**PROGETTO DEL
PARCO EOLICO “MONTE CROCE DI FERRO”,
DELLE OPERE CONNESSE E
DELLE INFRASTRUTTURE INDISPENSABILI**

ALLEGATO B

RELAZIONE RIASSUNTIVA INTEGRAZIONI RI-R.0

PLANIMETRIA DI CONFRONTO PRE E POST
RICONFIGURAZIONE DI LAYOUT (FASE DI CANTIERE)

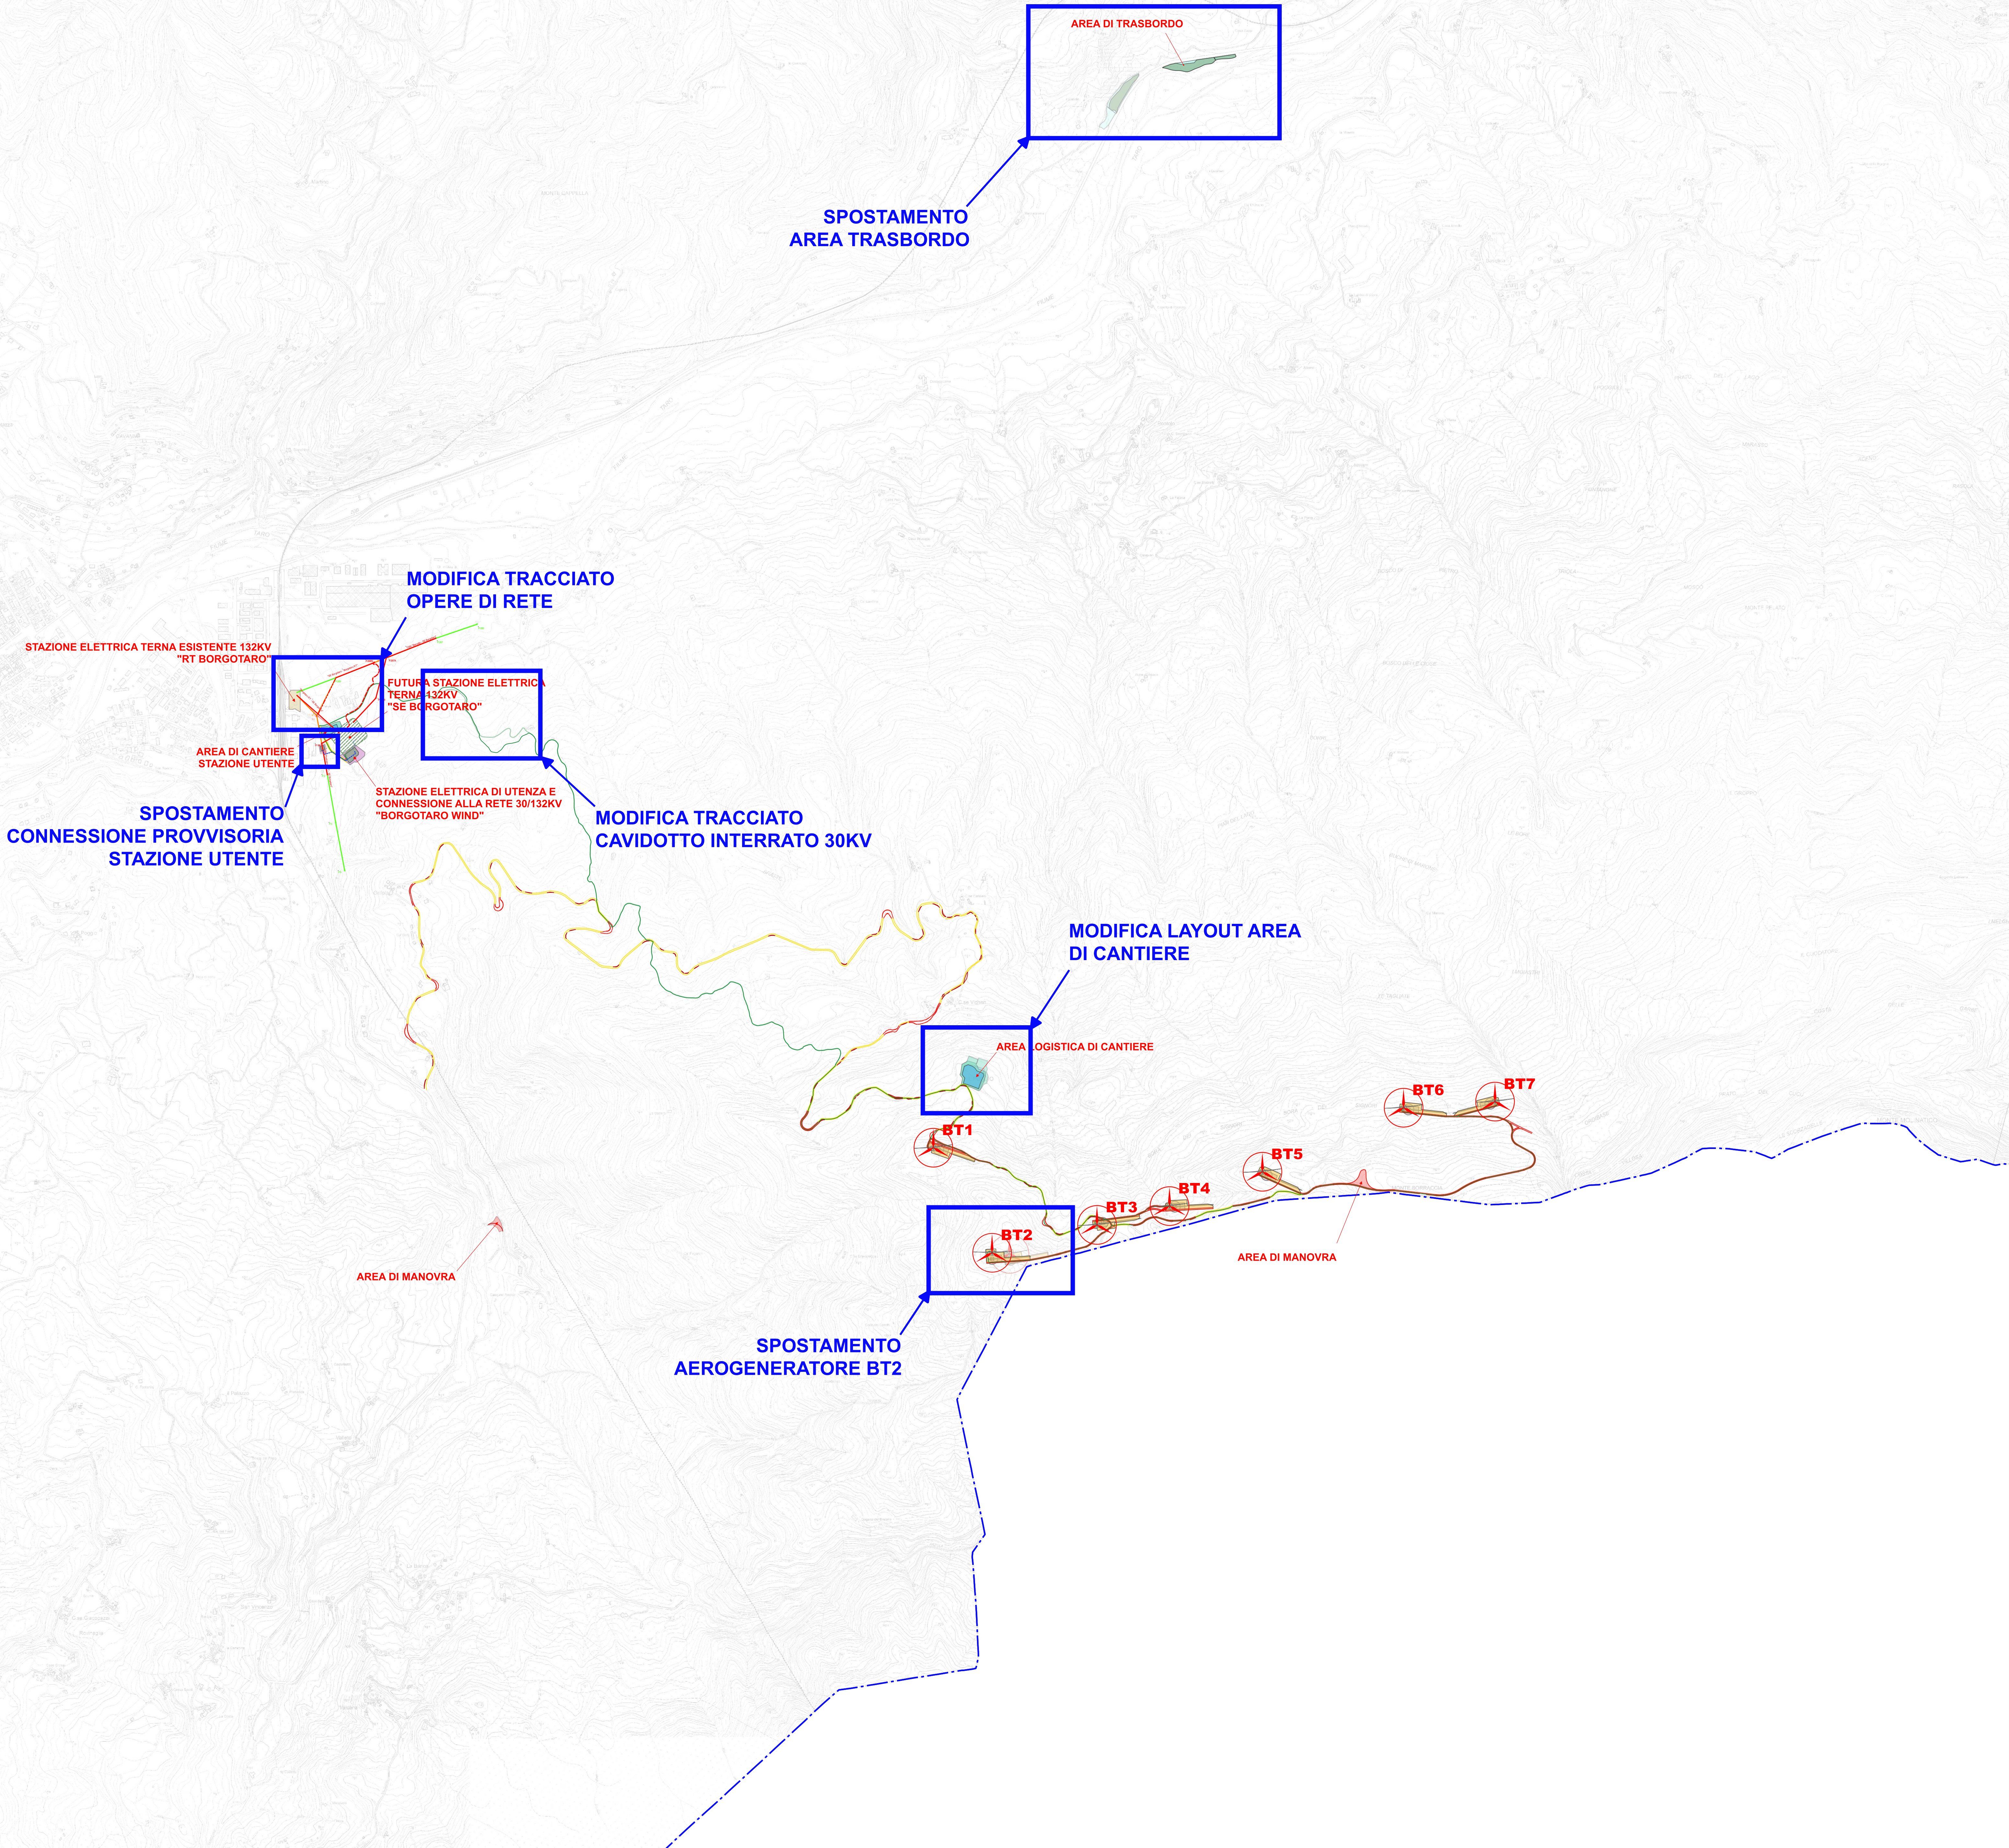
La proponente informa che, rispetto alla proposta progettuale iniziale sottoposta ad iter procedurale di PAUR, ha introdotto alcune modifiche progettuali, ai fini di ottemperare a formali richieste pervenute da parte degli enti e dai privati nonché da parte di Terna Spa, e più precisamente:

- lo spostamento di circa 70 metri verso ovest di uno degli aerogeneratori proposti (BT2);
- una lieve riduzione della superficie dell'area di cantiere con rimodulazione del layout della stessa;

- un lieve spostamento del tracciato del cavidotto interrato di MT nella sua parte terminale prima di giungere all'ex S.S. 523 del Passo Cento Croci (via Pieve);

- lo spostamento dell'area di trasbordo (sempre lungo la SP 523 del Passo Cento Croci ma anticipata di alcune centinaia di metri provenendo da Parma);
- lo spostamento di circa quindici metri verso nord della connessione provvisoria;

- una lieve modifica nello spigolo a nord-ovest della recinzione della futura SE “Borgotaro”;
- alcune modifiche al progetto della futura SE “Borgotaro” richieste da Terna SpA nel procedimento di rilascio del benessere tecnico, tra le quali le più significative sono:

Si rimanda all'elaborato cartografico RI-Tav.1 allegato alla presente relazione, che fornisce le evidenze di modifica del layout proposto.
